# SISTEMA DE DISTRIBUIÇÃO DA BARRAGEM DO ARROIO TAQUAREMBÓ

SERVIÇOS DE CONSULTORIA PARA A  
AVALIAÇÃO E REVISÃO DO PROJETO  
BÁSICO, DENOMINADO DE FASE I

**AVALIAÇÃO E REVISÃO DO PROJETO BÁSICO,  
DENOMINADO FASE I, DO SISTEMA DE DISTRIBUIÇÃO DA  
BARRAGEM DO ARROIO TAQUAREMBÓ**

**Relatório Técnico Final  
INFORMAÇÕES COMPLEMENTARES**

Figura C-1. Sistema de distribuição de água proposto pela AUM.

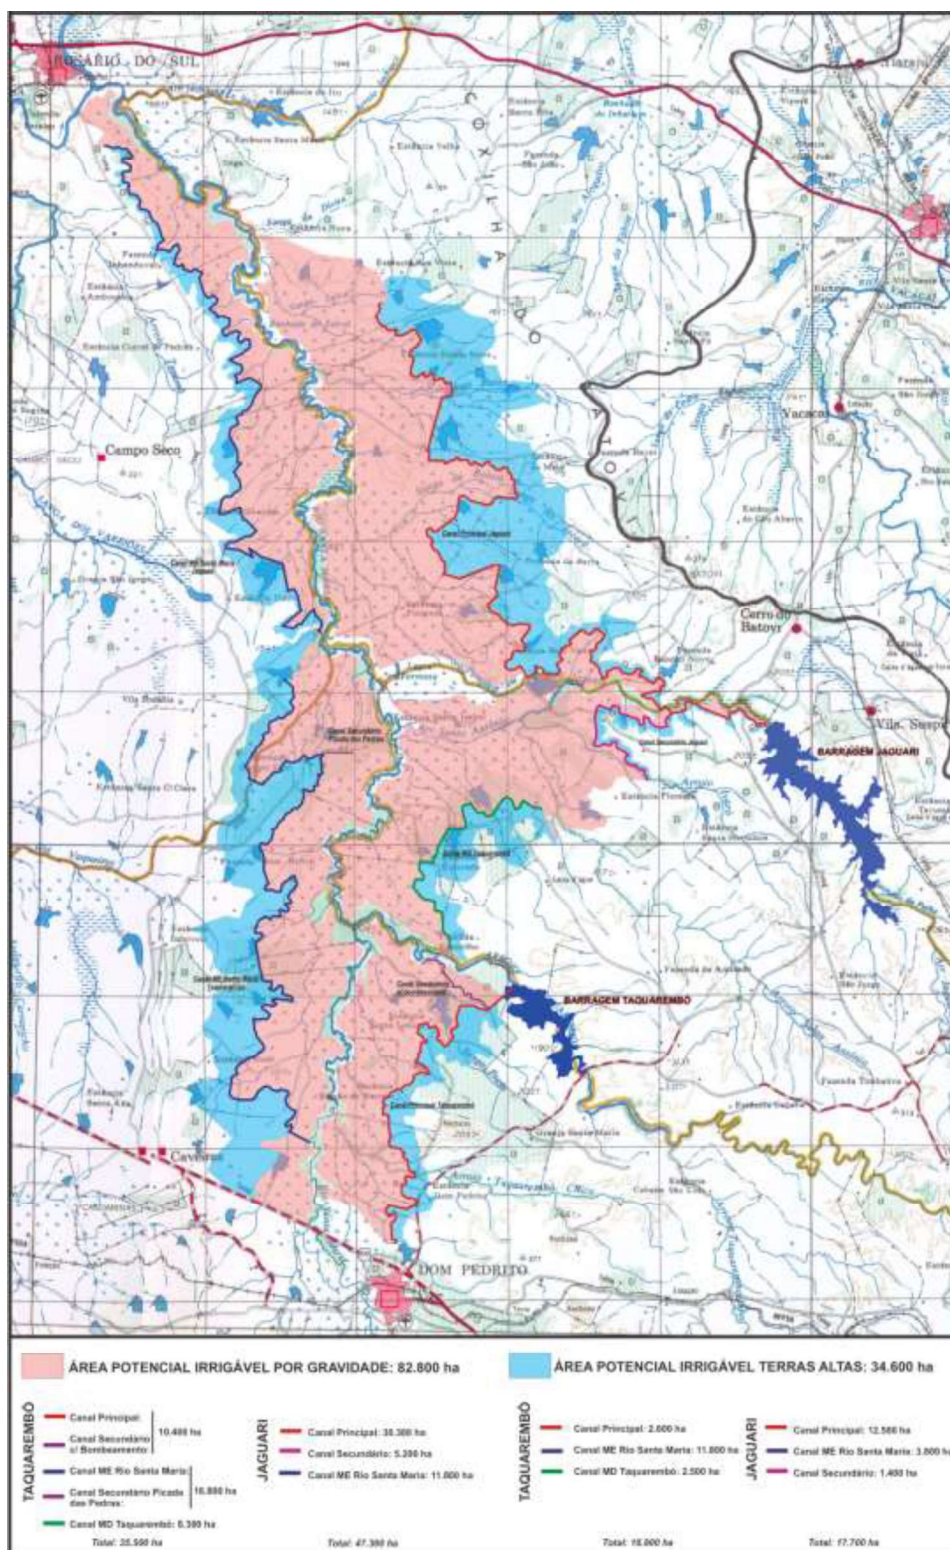
As áreas potencialmente irrigáveis são apresentadas na Figura C-1, juntamente com o sistema de canais proposto (incluindo, também o sistema proposto para a barragem do Arroio Taquarembó), tendo em vista a integração entre os trabalhos e a viabilidade conjunta dos sistemas definida no Plano de Trabalho estabelecido pela SOP/AUSM.
